**Projet intitulé « Centrale photovoltaïque au sol »  
sur les communes d'Erôme et Gervans (26)**  
(Maître d'ouvrage : CN'AIR)

**Avis de l'Autorité environnementale de l'État  
compétente en matière d'environnement  
sur le dossier présentant le projet et comprenant l'étude d'impact**

Avis n° 2017-ARA-AP-00280

émis le **31 MAI 2017**

Source : PC5.4 Plan de masse paysager des installations

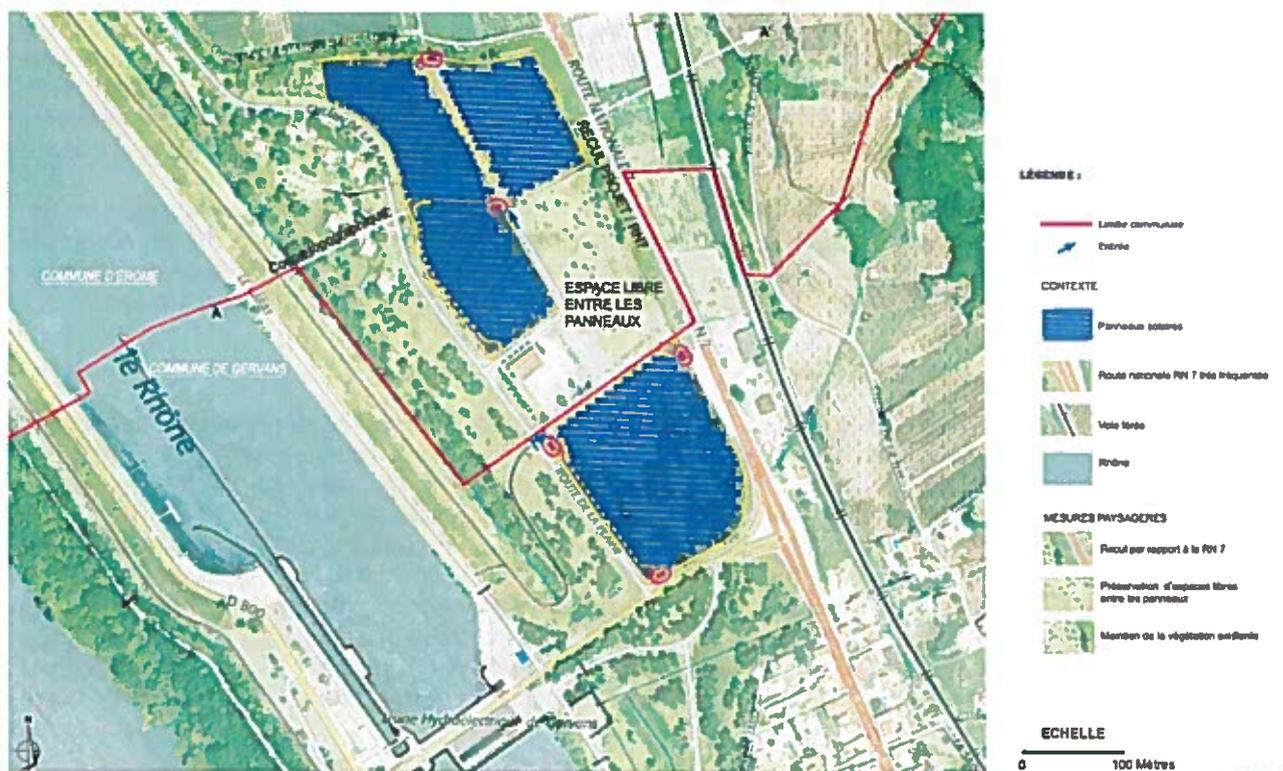
En revanche, les raisons pour lesquelles une surface de 2 ha, située au centre du site, ne sera pas destinée au projet de photovoltaïque ne sont pas clairement exposées : le dossier évoque seulement « le développement attendu d'activités artisanales ou industrielles » sur la commune d'Erôme (p.197). **Ce point mérite d'être éclairci, car il est contradictoire avec les mesures de réduction de l'impact paysager et écologique du site (préservation d'espace libres entre les panneaux, voir point 3.3).**

Le projet paysager (carte p.234) prévoit deux mesures principales, qui contribuent effectivement à atténuer la majorité des impacts paysager du projet, depuis les vues lointaines, rapprochées ou immédiates : une marge de recul imposée par rapport à la RN7 (sur la partie nord-est du site) et la conservation de boisement existant sur la partie centrale du site. La qualification des impacts résiduels (de « modérés à faibles » p.233) est globalement satisfaisante mais mérite d'être étayée sur les points suivants :

- Concernant l'impact paysager à partir de la RN 7 : le dossier présente un seul photomontage à partir de la RN7, situé sur la partie centrale du projet derrière la marge de recul envisagée, mais il ne caractérise pas les vues sur le projet depuis la partie sud de la RN7 alors qu'il s'agit du secteur où aucune marge de recul n'est prévue (carrefour en limite sud-est, prise de vue n°14 p.171). Or, le dossier n'indique pas pourquoi aucune mesure de protection n'est prévue sur ce secteur et aucune illustration ne permet d'évaluer l'impact effectif du projet. Ce point nécessite des précisions.
